Provincia di
Bergamo

Oggetto: Verifica di assoggettabilità a VAS del SUAP finalizzato alla “Costruzione di una nuova area a parcheggio e deposito automezzi - Impresa DU.ECO” in Variante al PGT vigente del Comune di COSTA VOLPINO, mediante procedimento ex Art.8 DPR 160/10”.

Contributi ed osservazioni.

Progetto SUAP – inserimento intervento su ortofoto

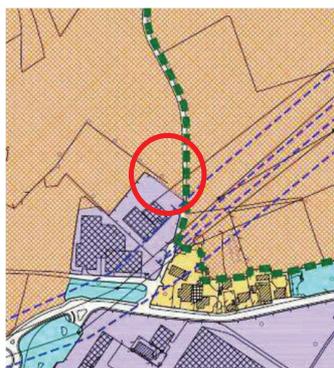
Tra le opere di mitigazione di progetto, è prevista una **barriera a verde** volta a ridurre il più possibile gli impatti generati dall'intervento in esame, tramite piantumazioni inserite sul lato costeggiante via Santa Martina.

Visti i contenuti progettuali per quanto riguarda le opere di mitigazione/compensazione di progetto, si ritiene opportuno implementare tali dotazioni vegetazionali sui lati di interfaccia con il territorio agricolo, al fine di ridurre l'impatto visivo con l'intorno.
